ОТЗЫВНАЯ КАМПАНИЯ - 6114

Воздушная подушка водителя: пиропатрон газогенератора

Модели: Fiat Qubo, Doblo Panorama, Tipo, Tipo HB/SW

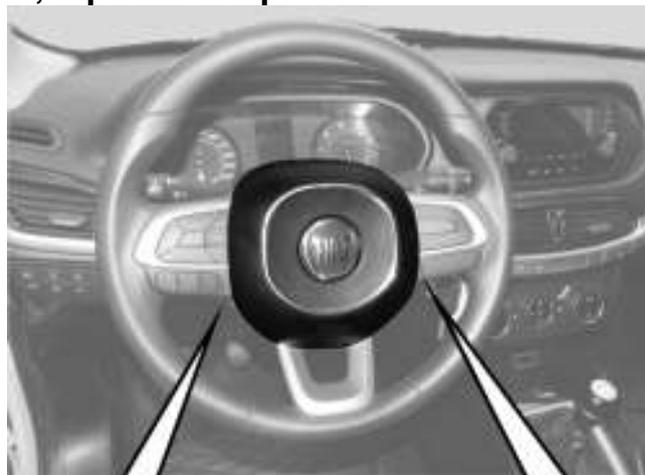
ВНИМАНИЕ Перед демонтажом и обратной установкой модуля подушки безопасности **ОБЯЗАТЕЛЬНО ВЫПОЛНИТЕ** следующие предварительные операции.

- Переведите ключ зажигания в положение “STOP” и выньте его;
- Отсоедините и заизолируйте кабели аккумулятора;
- Выждите приблизительно 10 секунд перед тем, как продолжить.
